Vysvětlení zadávací dokumentace ze dne 4. 8. 2017

Multifunkční areál Zubří – vnitřní bazén pro školy a veřejnost s provozem wellness a provoz bufetu s dětským koutkem a kuželnou, venkovní nerezové bazény se zázeminím

Město Zubří, se sídlem U Domoviny 234, 756 54 Zubří, IČ: 00304492 (dále jen „zadavatel“)

TEXT: Ve výkresu uzemňovací soustavy je na výkrese E121 zakresleno toto:

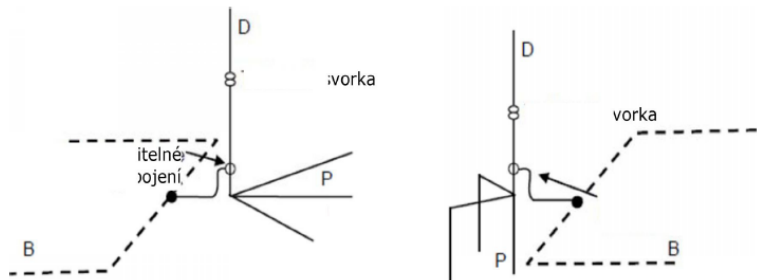
To je však technický nesmysl, protože podle ČSN 33 2000-5-54ed.3, která řeší problematiku uzemňovacích soustav, by obě soustavy v místě svého křížení musely být od sebe vzdáleny více jak 5m. Naopak NFC 17-102, podle které se řeší i uzemňovací soustava pro aktivní jímací zařízení předepisuje, že obě soustavy mají mezi sebou vodivě propojeny přes rozpojovací svorku.

DOTAZ: Dodavatel si touto cestou dovoluje požádat zadavatele o opravu technického řešení uzemňovacích soustav tak, aby byly v souladu s ČSN 33 2000-5-54ed.3 a v případě ponechání řešení aktivního jímacího řešení také s NFC 17-102.

viz odpověď na dotaz č. 13

Projekt	Bazén Zubří
Označení v projektu	RGB
Popis	LED RGB 12W/m, IP65

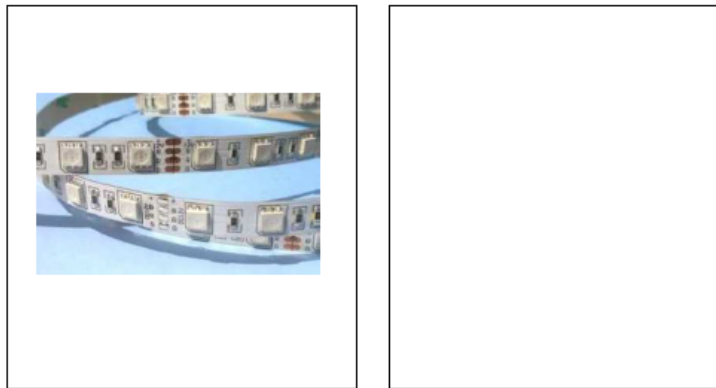
Z poskytnutých podkladů nelze tyto položky relevantně ocenit, protože chybí údaje o délce jednotlivých typů pásků, způsobu jejich montáže (např. do hliníkové lišty, její šířce, zda je zapuštěná nebo přisazená, rohová apod.). Dále chybí informace o tom, zda bude osazen také difuzor, informace o způsobu ovládání RGB, vyzařovací úhel a další.

DOTAZ: Dodavatel si touto cestou dovoluje požádat zadavatele o poskytnutí kompletní specifikace LED pásků, včetně informace o požadovaném příslušenství tak, aby mohly být tyto položky relevantně oceněny.

- RGB-1 – led pásek m. č. 214 – délka 19,1 bm
- RGB-2 – led pásek m. č. 217 – délka 7,2 bm
- RGB-3 – led pásek m. č. 215 – délka 7,1 bm

Měrný výkon led pásků je uveden v knize svítidel (KS) – 12W/m. Délky pásků jsou uvedeny výše (lze změřit z výkresové části dokumentace). Vyzařovací úhel – 120 stupňů. Způsob ovládání – bezdrátové dálkové ovládání. Způsob montáže – osazeno do lišty, zalito do silikonu s opalovým krytem, přisazená, montáž do podhledové niky. IP krytí – viz KS IP65.

TEXT: V projektu slaboproudé elektroinstalace, konkrétně v části centrální vstupní systém - blokové schéma se u pokladen uvádí následující:

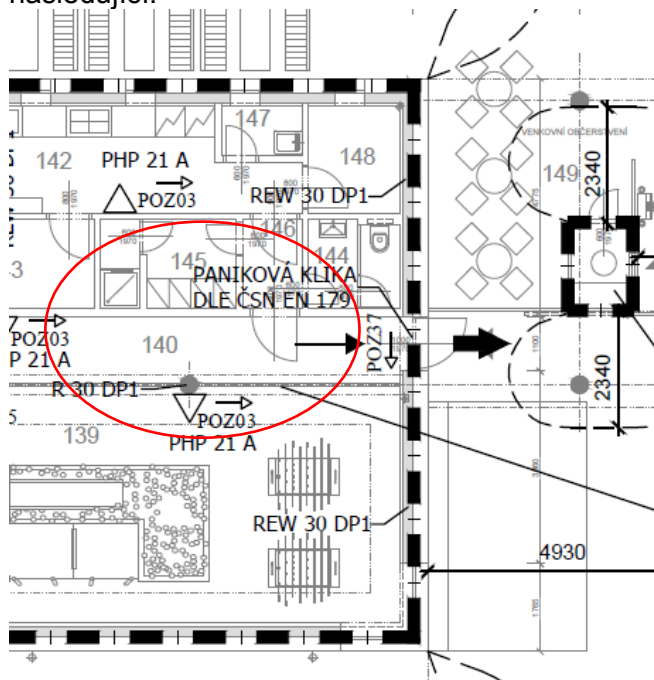
Dodavatel si touto cestou dovoluje upozornit, že uvedený operační systém Windows XP již nemá od výrobce, společnosti MICROSOFT, podporu a nelze jej v současné době již zakoupit.

Dále si dodavatel dovoluje upozornit na rozpor, mezi tímto obrázkem v blokovém schématu a popisem pokladen V příloze P01 Soupis stavebních prací. Blokové schéma zobrazuje klasickou PC stanici, kde je klávesnice, příloha P01 Soupis stavebních prací definuje pokladnu s dotykovou obrazovkou:

Nicméně podle blokového schéma mají být UPS jen u pokladen, ovšem chybí uvedení jejich technických parametrů, a naopak u serveru nemá být podle blokového schéma UPS vůbec.

DOTAZ a: Dodavatel si touto cestou dovoluje požádat zadavatele o vyjádření, zda mohou být pokladny dodány s aktuálně dostupným operačním systémem WINDOWS10.

DOTAZ b: Dodavatel si touto cestou dovoluje požádat zadavatele o vyjádření, zda platí blokové schéma a pokladny mají mít klasické monitory a externí klávesnice, nebo zda platí příloha P01 Soupis stavebních prací a pokladny mají mít dotykové obrazovky.

DOTAZ c: Dodavatel si touto cestou dovoluje požádat zadavatele o vyjádření, zda mají mít pokladny a server záložní zdroje UPS. Pokud mají mít pokladny záložní UPS, pak si dodavatel dovoluje požádat zadavatele doplnění přílohy P01 Soupis stavebních prací vč. uvedení požadovaných technických parametrů.

Ad a) Windows 10 – ANO, lze použít OS Windows 10

Ad b) Platí rozpočet, tj. dotykové obrazovky

Ad c) Pokladny a server budou mít záložní zdroje - bylo upraveno v PD a rozpočtu

TEXT: Ve výkresové části požárně-bezpečnostního řešení stavby na úrovni 1NP je zobrazeno následující:

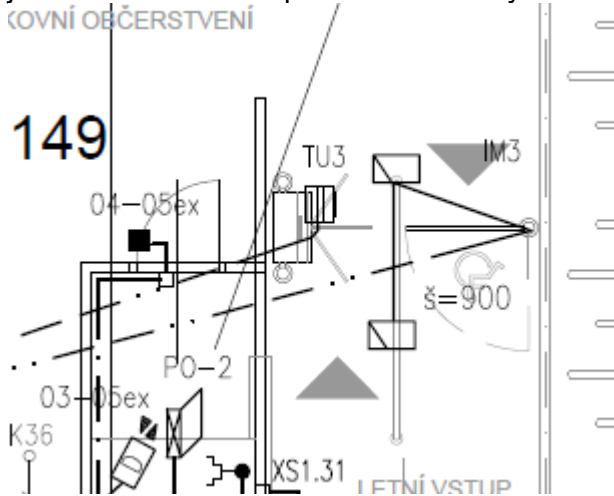
Nicméně podle přílohy P01 Soupis stavebních prací slaboproudé elektroinstalace v části domácí telefon mají být tyto dveře vybaveny obyčejným elektrickým otevíračem bez panikové funkce:

Použití elektromagnetických zámků (otevíračů) a panikových klik se vzájemně vylučuje, neboť tyto zámkové systémy neumí odemknout dveře ve směru úniku, jak vyžaduje norma pro únikové dveře.

DOTAZ: Dodavatel si touto cestou dovoluje požádat zadavatele o opravu přílohy P01 Soupis stavebních prací tak, aby zde byl uveden elektromechanický zámek s možností nastavení panikové funkce ve směru úniku osob, jak požaduje projekt požárně-bezpečnostního řešení stavby.

Do rozpočtu doplněn elektromechanický zámek s možností panikové funkce, viz soubor s názvem „SO 102_103_SLP_ROZPOČET“.

TEXT: V projektu slaboproudé elektroinstalace je na výkrese 105 zobrazena u letního vstupu jednostranná branka pro imobilní osoby:

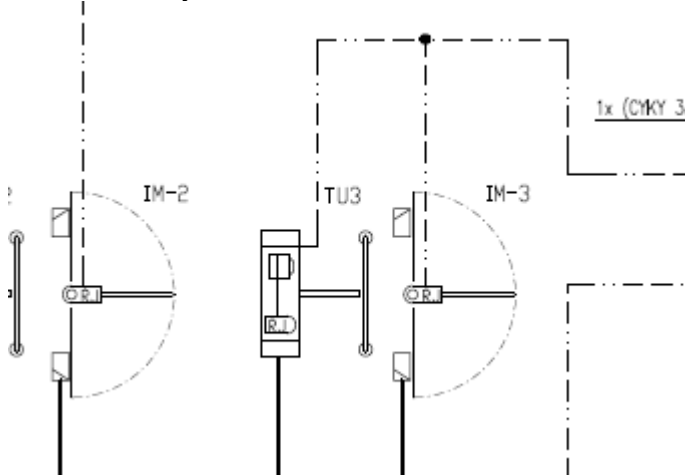
V blokovém schématu na výkrese 112 je však zobrazena oboustranná branka pro imobilní osoby.

DOTAZ: Dodavatel si touto cestou dovoluje požádat zadavatele o upřesnění, zda má být branka IM3 pro imobilní osoby jednostranná nebo oboustranná.

Branka pro imobilní osoby bude oboustranná.

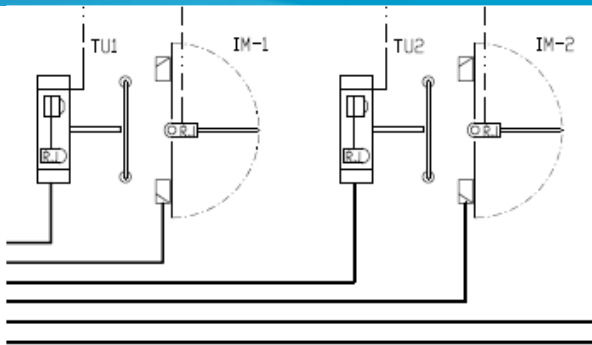
TEXT: V projektu slaboproudé elektroinstalace je na výkrese 105 u každého vstupu s turnikety do šaten (TU1 a TU2 + IM1 a IM2) zobrazena jedna čtecí hlava a jeden externí snímač. V příloze P01 Soupis stavebních prací jsou však uvedeny čtyři externí snímací hlavy pro ovládání branky a dva snímače na turniketech.

V blokovém schématu na výkrese 112 jsou zobrazeny 4 externí snímače a na turniketech dva prvky, které nejsou popsány v legendě, přičemž pouze dva externí snímače jsou připojeny kabelem do switchu pro CVS. To znamená, že podle výkresu 112 ke dvěma snímačům nejsou vůbec v projektu navrženy kabely.

Při porovnání všech tří výše popisovaných dokumentů je zřejmé, že tyto spolu nejsou v souladu, každý z nich popisuje jiné řešení a není tedy vůbec zřejmé, jak má celé ovládání turniketů do šaten fungovat.

DOTAZ: Dodavatel si touto cestou dovoluje požádat zadavatele o úpravu projektové dokumentace tak, aby bylo zcela zřejmé, jak má ovládání turniketů a branek do šaten fungovat a výkresy 105, 112 a příloha P01 Soupis stavebních prací byly v souladu.

Jsou zobrazeny 2 snímače pro turnikety. V legendě jsou prvky popsány. Kabely byly doplněny do PD – viz složka s názvem „D1_A_SO102_D.1.4.6_SLABOPROUD“.
